Szkic nr 2

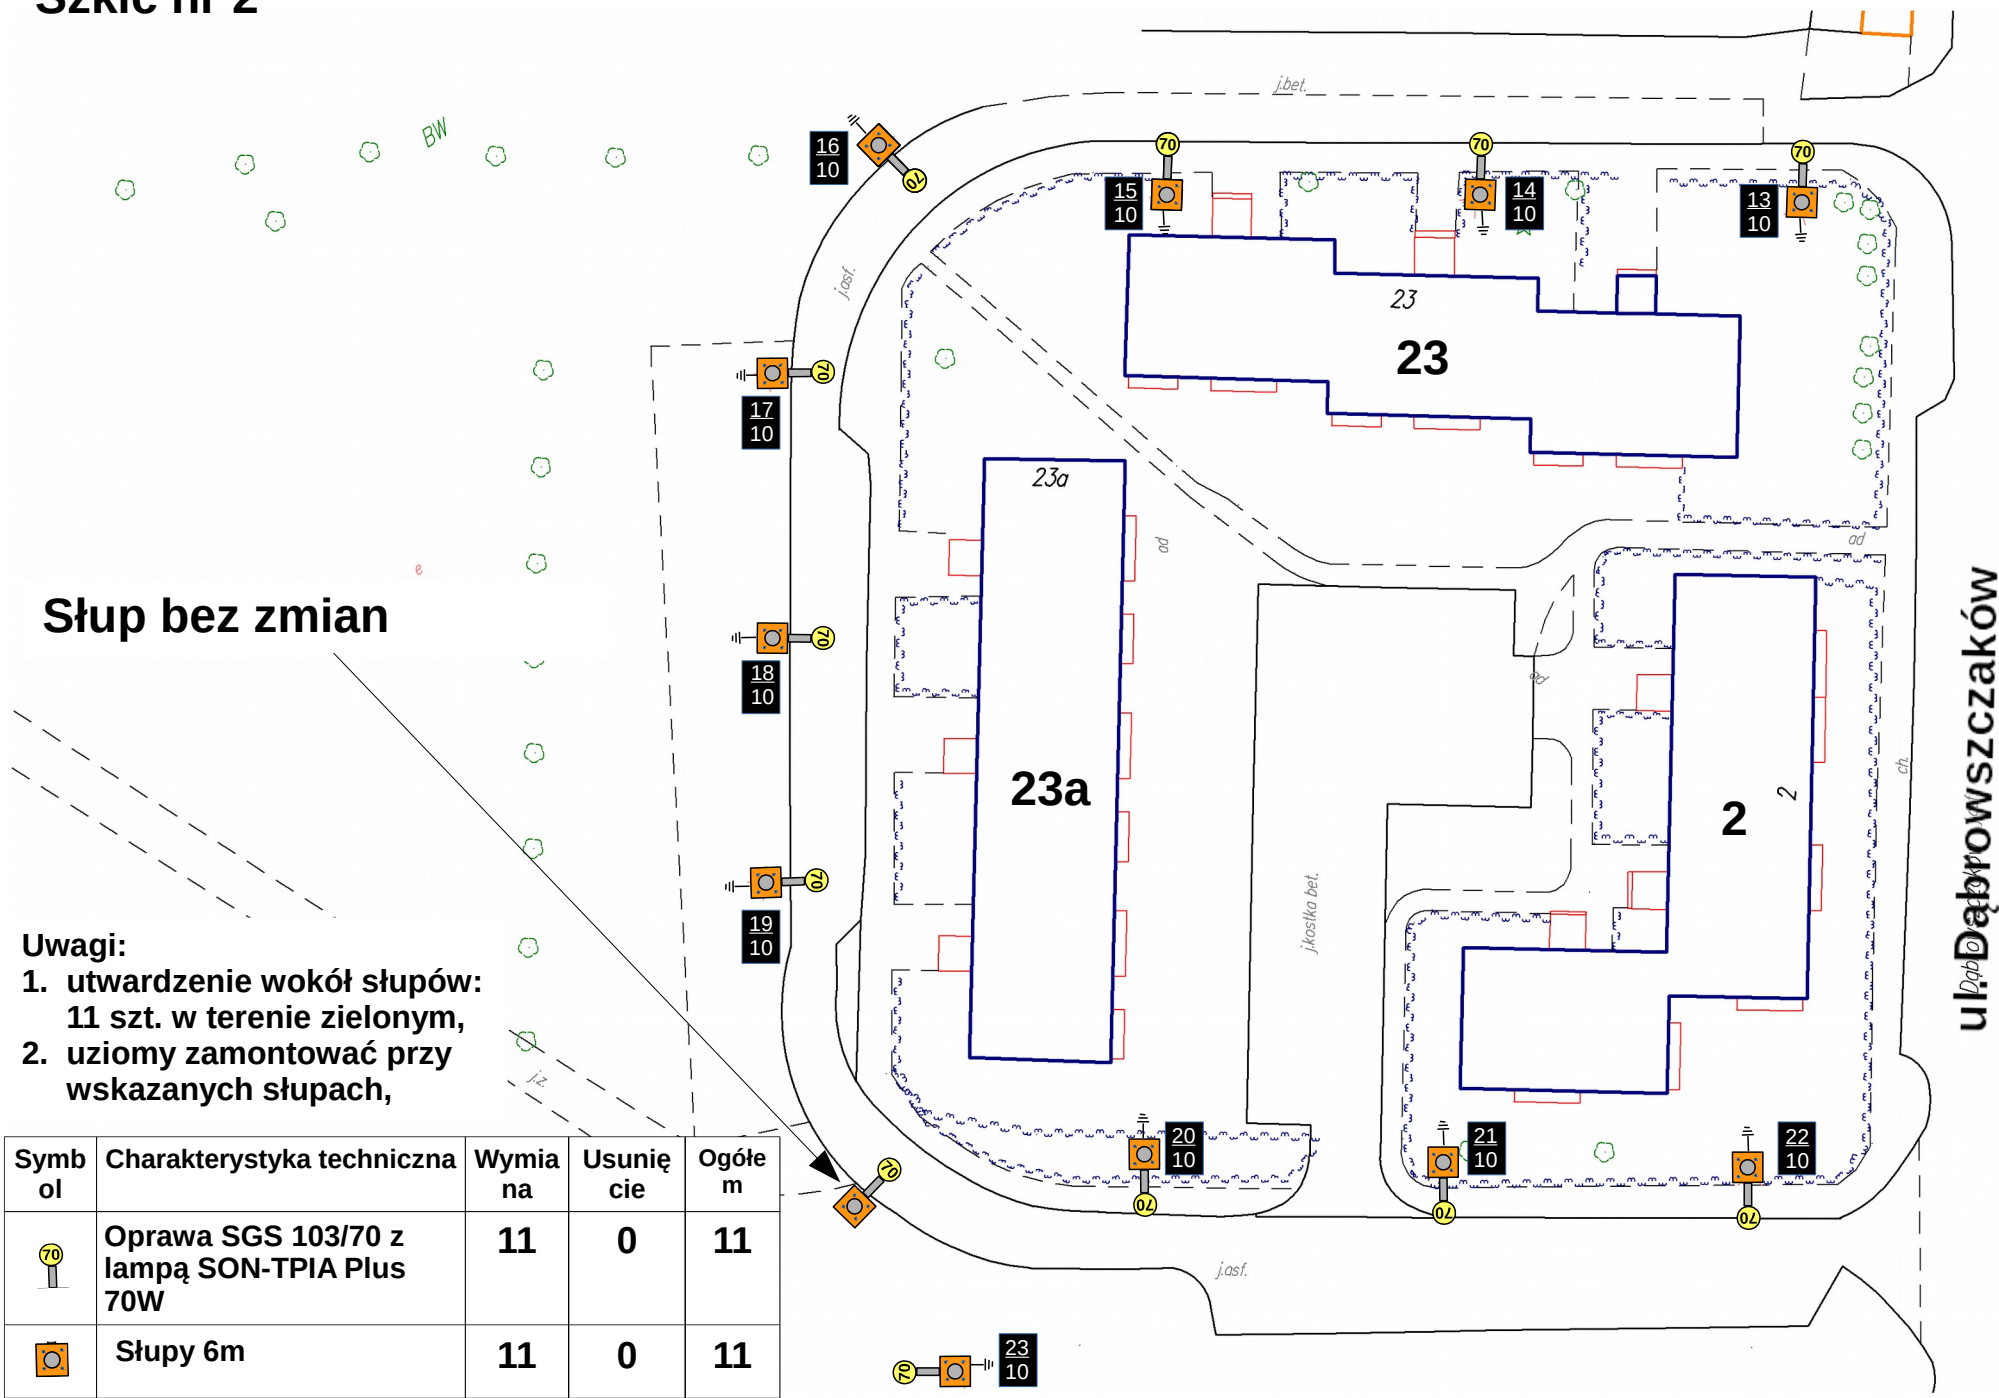
Słup bez zmian

- Uwagi:
- 1. utwardzenie wokół słupów: 11 szt. w terenie zielonym,
 - 2. uziomy zamontować przy wskazanych słupach,
